**Oggetto :** Osservazioni in merito al nuovo piano Cave della provincia di Brescia per i settori sabbia ghiaia e argilla procedimento depositato in data 10/11/2020

Intende presentare le seguenti osservazioni al nuovo piano Cave della provincia di Brescia relativamente all'ATE g25 del comune di Rezzato.

## Allegato 1

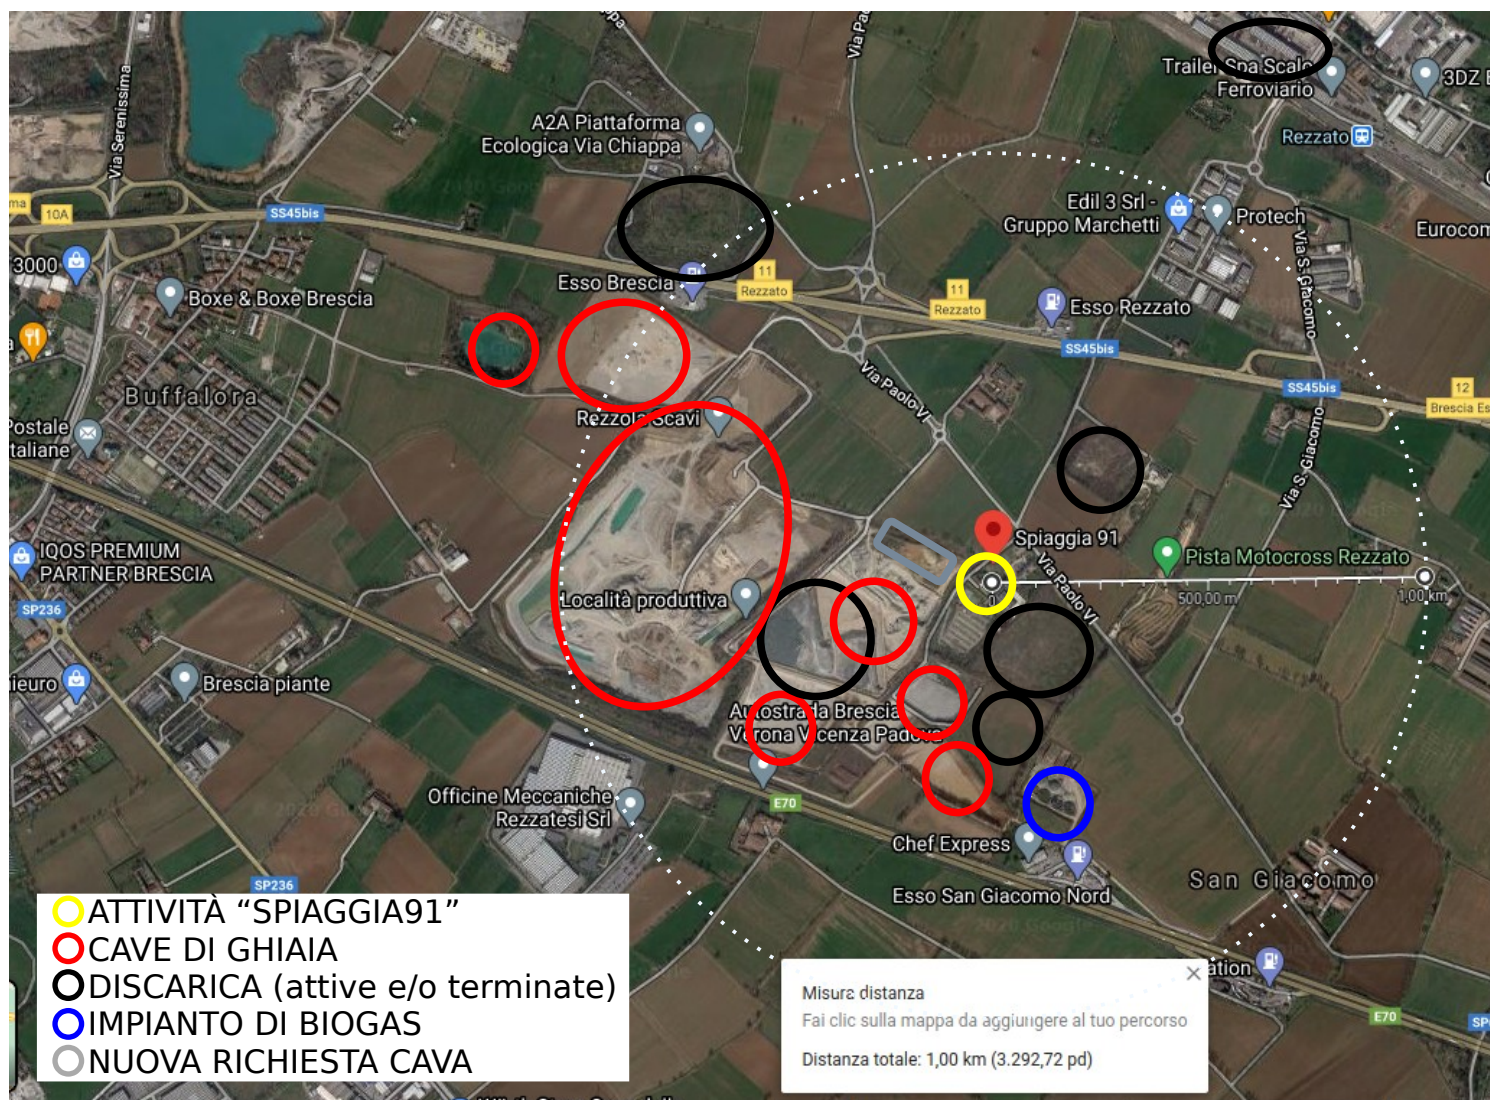
- VICINANZA ALLA CASA ABITATA PRESSO SPIAGGIA91: 25/30m (segnalazione gialla)
- VICINANZA AI CAMPI DA TENNIS COMUNALI 50/50m (segnalazione gialla)
- VICINANZA ALLO STABILIMENTO SPIAGGIA91 - ATTIVITÀ PRODUTTIVA' 50m (segnalazione gialla)
- ZONA GIÀ AGGRAVATA DA INNUMEREVOLI CAVE/DISCARICHE (segnalazione nera)
- NESSUN ATTUALE RECUPERO AMBIENTALE NELLE VICINE DISCARICHE SE NON CON CRESCITA "SPONTANEA" (segnalazione nera)
- CONSIGLIO DI STATO HA ESPRESSO PARERE NEGATIVO SULLA REALIZZAZIONE DELLA DISCARICA CASTELLA (segnalazione rossa "A") SOPRATTUTTO PER INCOMPATIBILITÀ AMBIENTALE E SANITARIA.
